女川原子力発電所第2号機 工事計画認可申請書の一部補正 補正前後比較表
【VI-2-12-1 水平2方向及び鉛直方向地震力の組合せに関する影響評価結果】

女川原子力発電所第2号機 工事計画認可申請書の一部補正 補正前後比較表
【VI-2-13-1 地下水位低下設備の耐震計算の方針】

女川原子力発電所第2号機 工事計画認可申請書の一部補正 補正前後比較表
【VI-3-別添3-2-2-1 桟基礎構造防潮壁 鋼製遮水壁（鋼板）の強度計算書】

図3-6 評価対象断面の構造図（断面③）

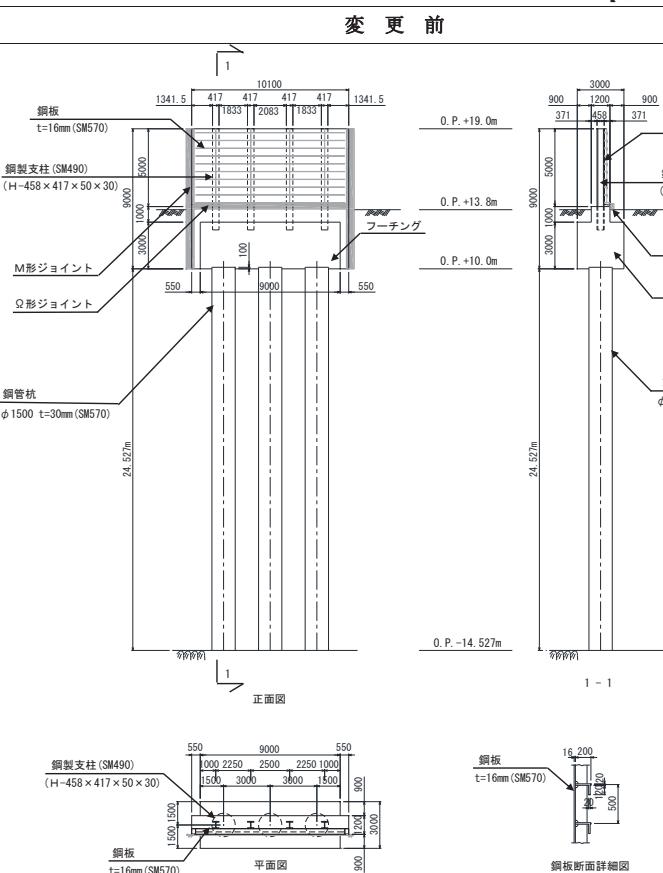
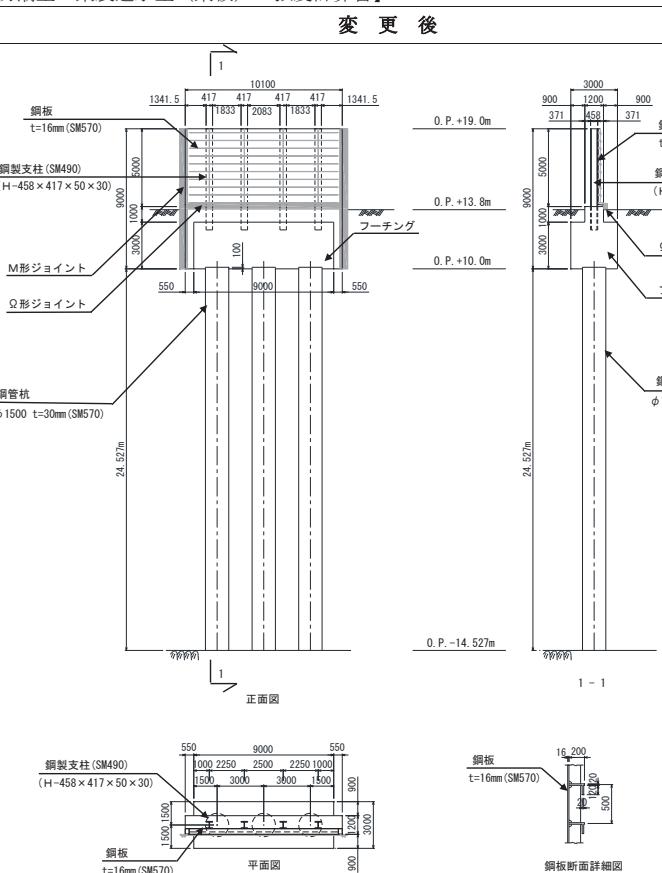
変更前	変更後	備考
 <p>正面図</p> <p>平面図</p> <p>鋼板断面詳細図</p>	 <p>正面図</p> <p>平面図</p> <p>鋼板断面詳細図</p> <p>(特記なき寸法はmmを示す)</p>	<p>記載の適正化</p>

図3-7 評価対象断面の構造図（断面④）

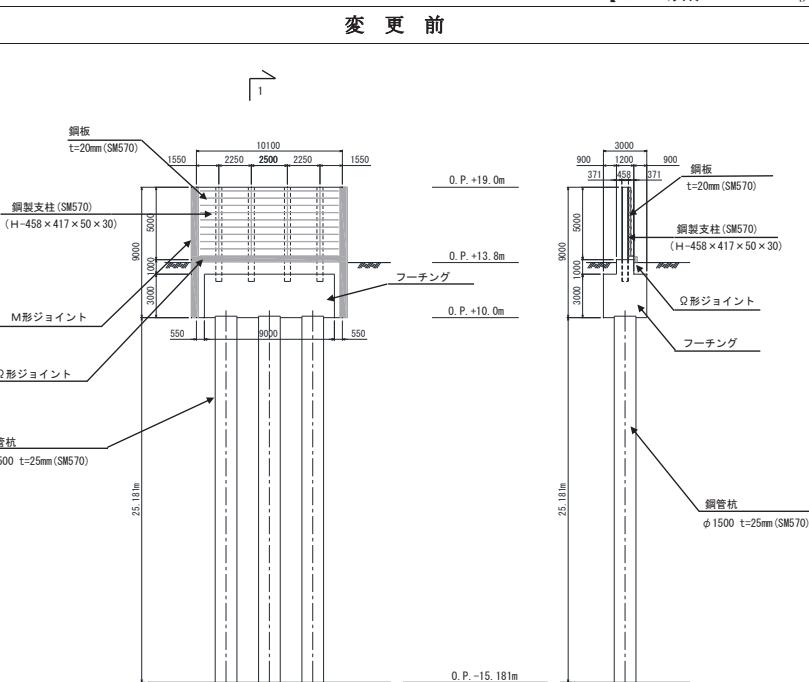
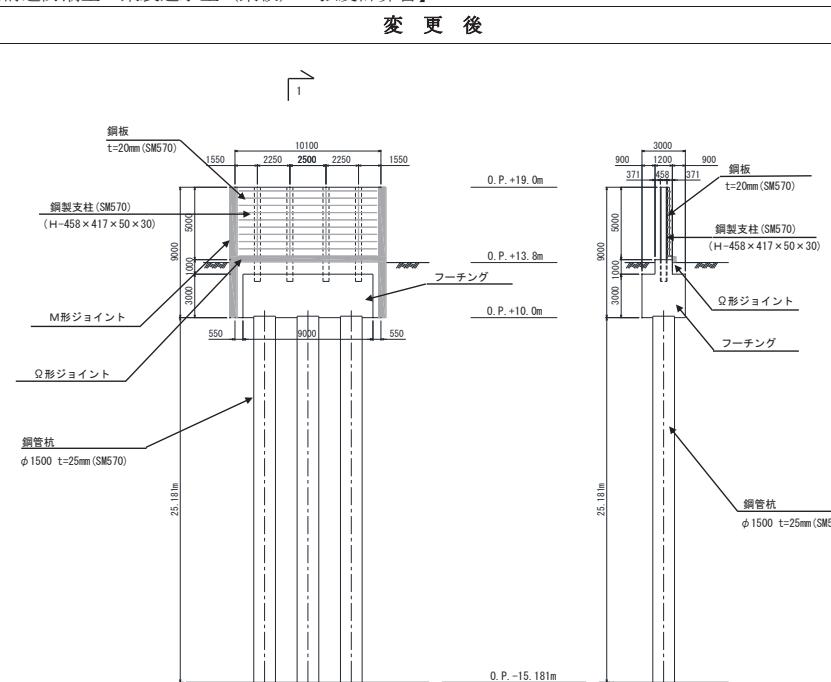
変更前	変更後	備考
 <p>正面図 (Front View)</p> <p>平面図 (Plan View)</p> <p>鋼板断面詳細図 (Steel Plate Cross-Section Detail Drawing)</p> <p>(特記なき寸法はmmを示す) (Dimensions not specified are in mm)</p>	 <p>正面図 (Front View)</p> <p>平面図 (Plan View)</p> <p>鋼板断面詳細図 (Steel Plate Cross-Section Detail Drawing)</p> <p>(特記なき寸法はmmを示す) (Dimensions not specified are in mm)</p>	<p>記載の適正化</p>

図6-7(2) 鋼板のモデル化

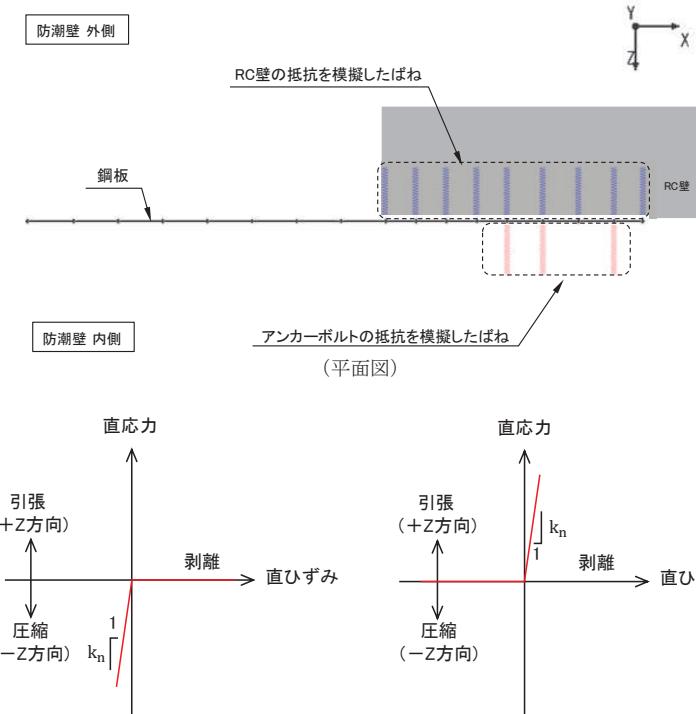
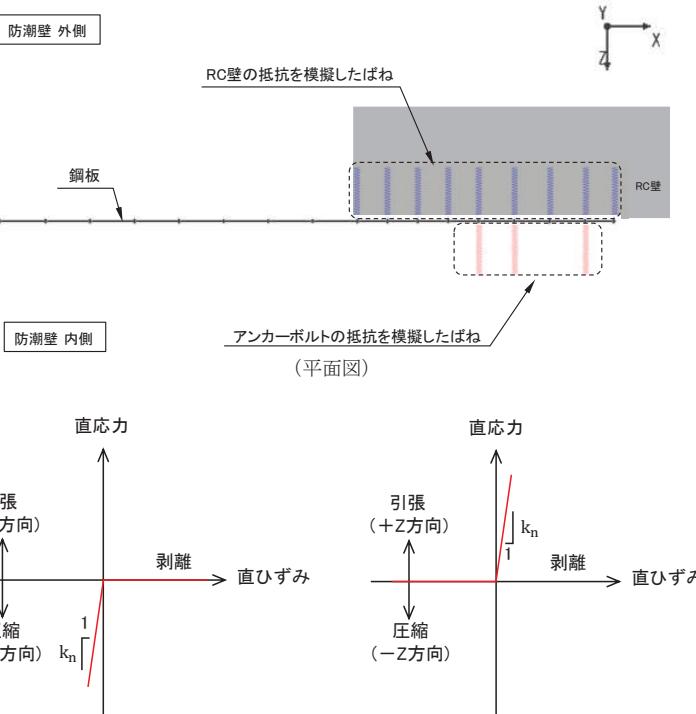
変更前	変更後	備考
 <p>防潮壁 外側</p> <p>RC壁の抵抗を模擬したばね</p> <p>鋼板</p> <p>RC壁</p> <p>防潮壁 内側</p> <p>アンカーボルトの抵抗を模擬したばね</p> <p>(平面図)</p> <p>直応力</p> <p>引張 (+Z方向)</p> <p>圧縮 (-Z方向)</p> <p>剥離</p> <p>直ひずみ</p> <p>(RC壁)</p> <p>直応力</p> <p>引張 (+Z方向)</p> <p>圧縮 (-Z方向)</p> <p>剥離</p> <p>直ひずみ</p> <p>(アンカーボルト)</p> <p>(ばね要素の概念図)</p>	 <p>防潮壁 外側</p> <p>RC壁の抵抗を模擬したばね</p> <p>鋼板</p> <p>RC壁</p> <p>防潮壁 内側</p> <p>アンカーボルトの抵抗を模擬したばね</p> <p>(平面図)</p> <p>直応力</p> <p>引張 (+Z方向)</p> <p>圧縮 (-Z方向)</p> <p>剥離</p> <p>直ひずみ</p> <p>(RC壁)</p> <p>直応力</p> <p>引張 (+Z方向)</p> <p>圧縮 (-Z方向)</p> <p>剥離</p> <p>直ひずみ</p> <p>(アンカーボルト)</p> <p>(ばね要素の概念図)</p>	<p>記載の適正化</p>

図6-7(2) 鋼製遮水壁のモデル化

図2-4 鋼製扉1の構造図（正面図及び断面図、平面図）

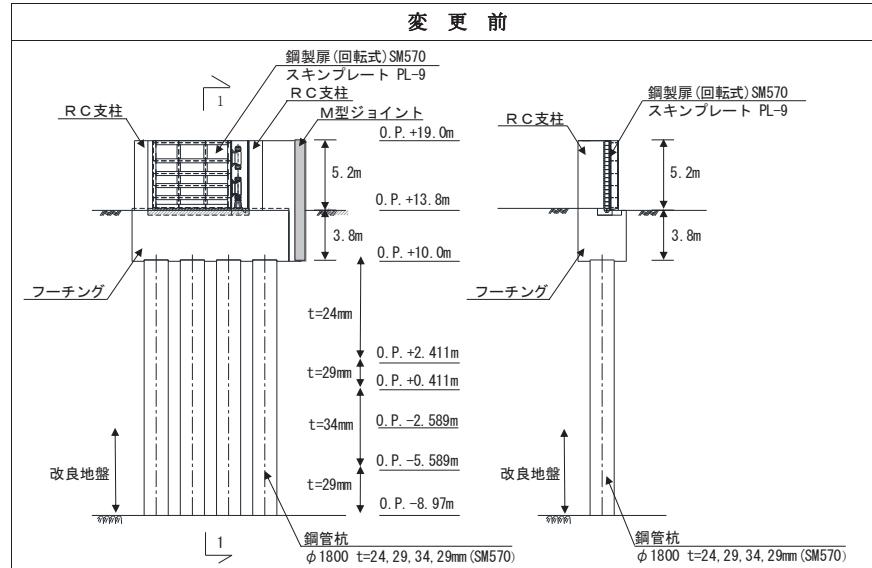
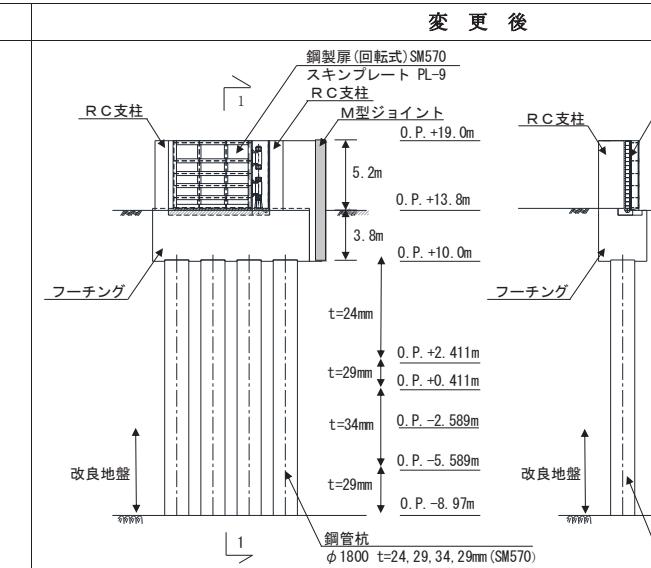
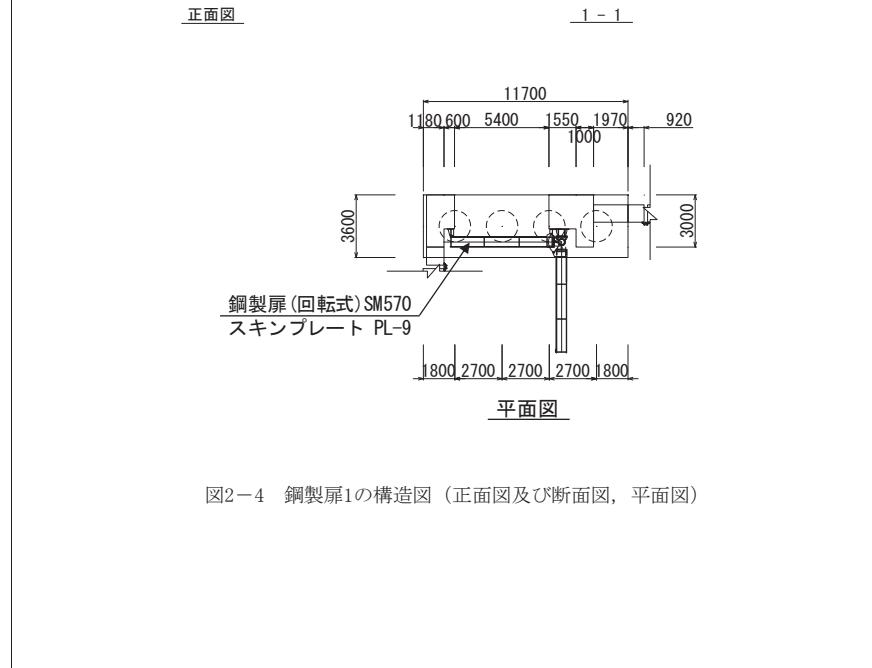
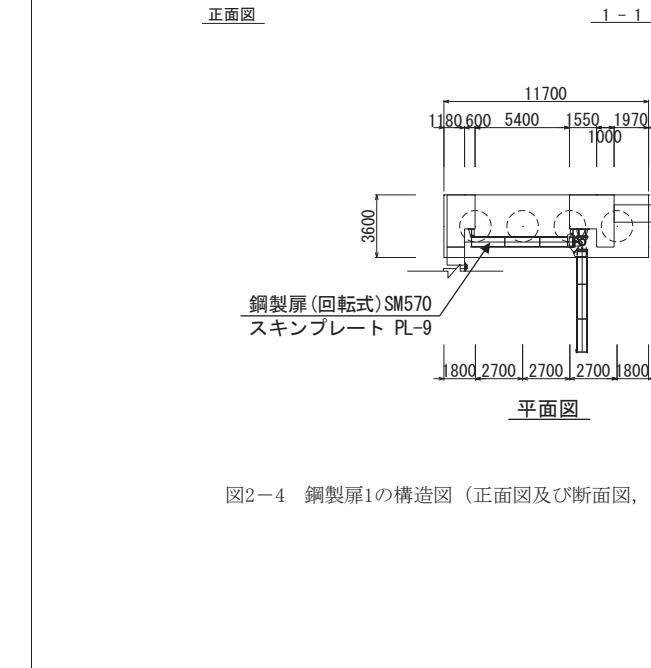
変更前	変更後	備考
 <p>正面図</p>  <p>断面図</p>  <p>平面図</p>	 <p>正面図</p>  <p>断面図</p>  <p>平面図</p>	<p>(注記なき寸法はmmを示す)</p> <p>記載の適正化</p>

図2-6 鋼製扉3の構造図（正面図及び断面図、平面図）

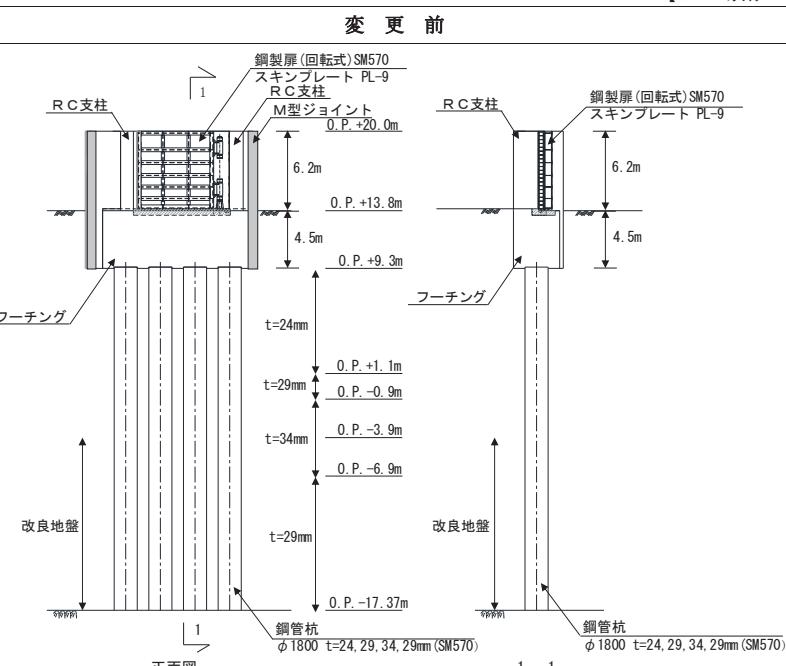
変更前	変更後	備考
 <p>正面図</p>  <p>平面図</p>	 <p>正面図</p>  <p>平面図</p>	<p>(注記なき寸法はmmを示す)</p> <p>記載の適正化</p>

図3-43 アーム回転軸の概要図及び計算モデルの概念図

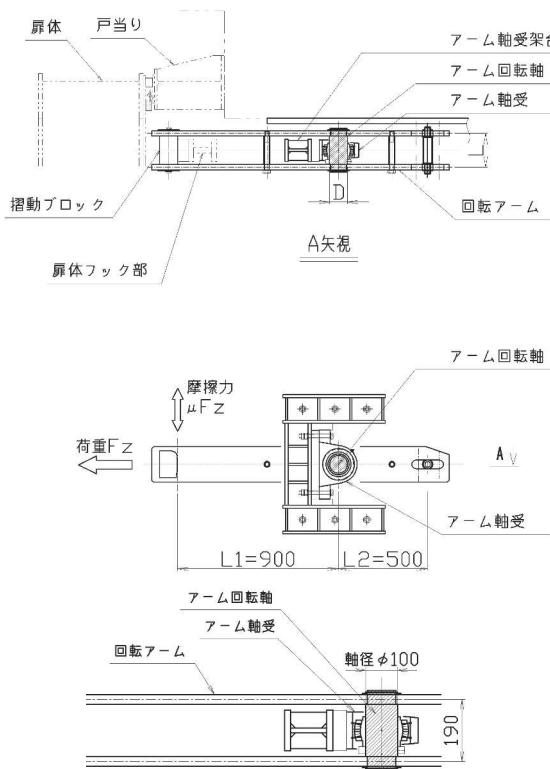
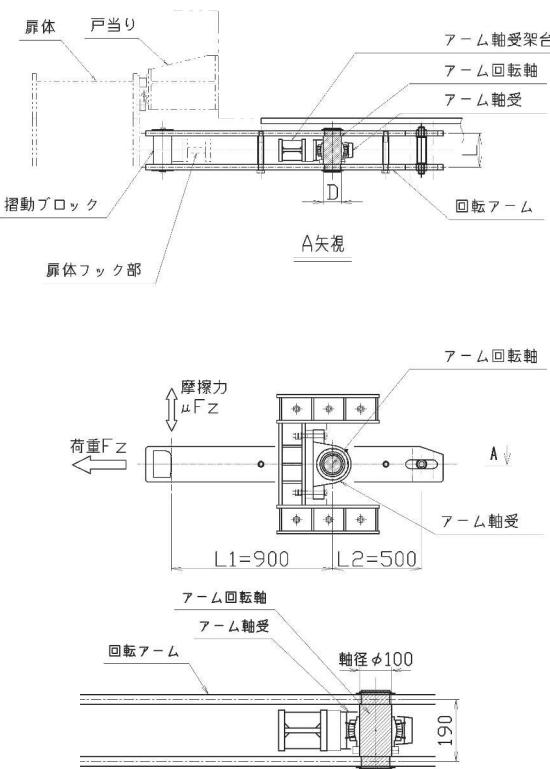
変更前	変更後	備考
<p>f. 固定部（アーム回転軸） 回転アームが受けた荷重を軸受に伝達する部材であるアーム回転軸について評価する。アーム回転軸の概要図及び計算モデルの概念図を図3-43に示す。</p> 	<p>f. 固定部（アーム回転軸） 回転アームが受けた荷重を軸受に伝達する部材であるアーム回転軸について評価する。アーム回転軸の概要図及び計算モデルの概念図を図3-43に示す。</p> 	<p>記載の適正化</p>
